Betreff:**Gesamtstädtische Stellungnahme zur geplanten Änderung der Bahnsicherungsanlage am Bahnübergang Bienrode III im Ortsteil Bienrode****Organisationseinheit:**Dezernat III
66 Fachbereich Tiefbau und Verkehr**Datum:**

Stellungnahme zur geplanten Änderung der Bahnsicherungsanlage am Bahnübergang Bienrode III (Auf dem Anger)

Abbildung 1: Schmutzwasserleitung im Zuge der Straße Auf dem Anger

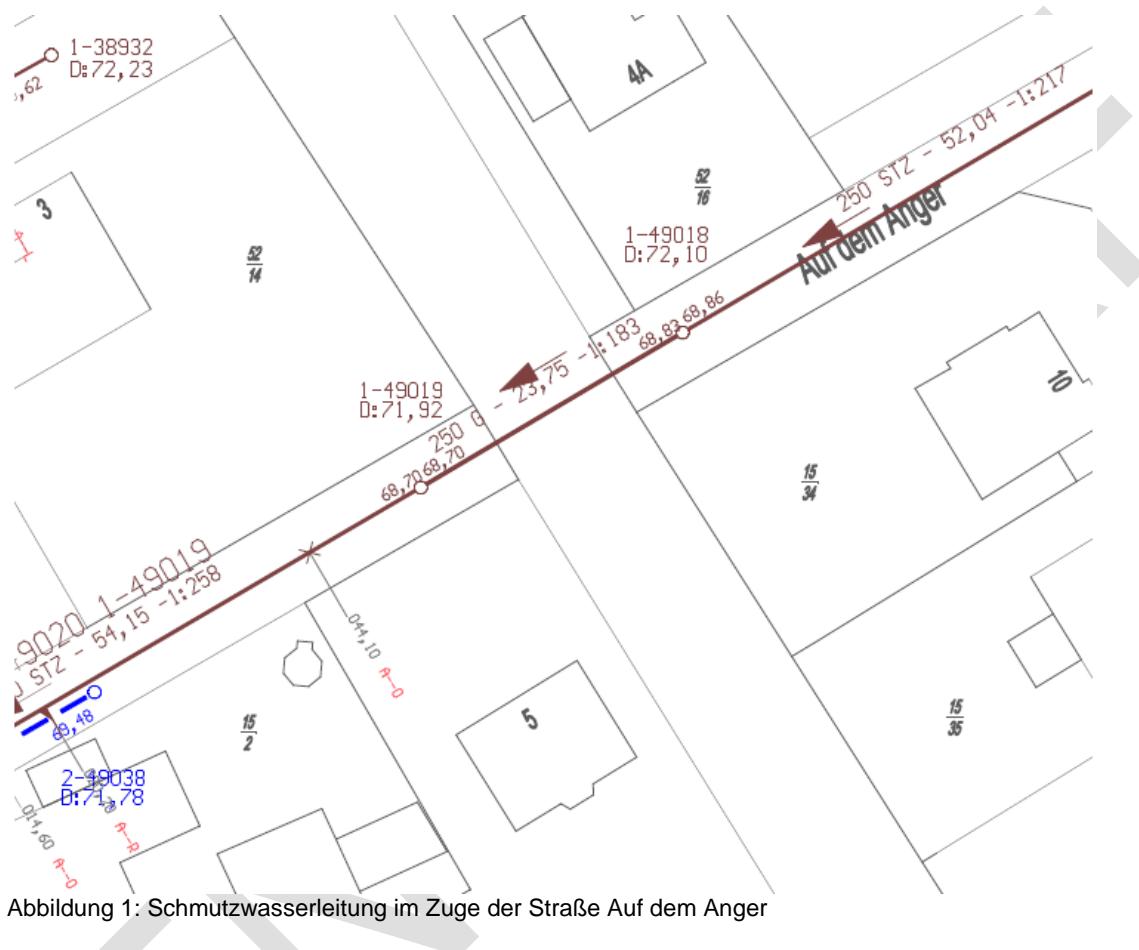
Im Bereich des Bahnübergangs Bienrode III (Straße: Auf dem Anger) verläuft eine Schmutzwasserleitung DN 250 (siehe Abbildung 1). Diese sollte (genauso wie die beiden dazugehörigen Schachtbauwerke) wenn möglich von der Baumaßnahme unberührt bleiben. Sollten Anpassungen an der Schmutzwasserleitung oder den Schachtbauwerken notwendig sein, sind diese zwingend mit der SE|BS und mir (Referat 0660) abzustimmen.

Mir liegen keine Unterlagen zu einem Gestaltungsvertrag mit der DB für die dargestellte Leitung vor. Ich gehe davon aus, dass dieser grundsätzlich vorhanden ist. Sollten sich diesbezüglich Rückfragen ergeben, stehe ich (Referat 0660) gerne zur Verfügung.
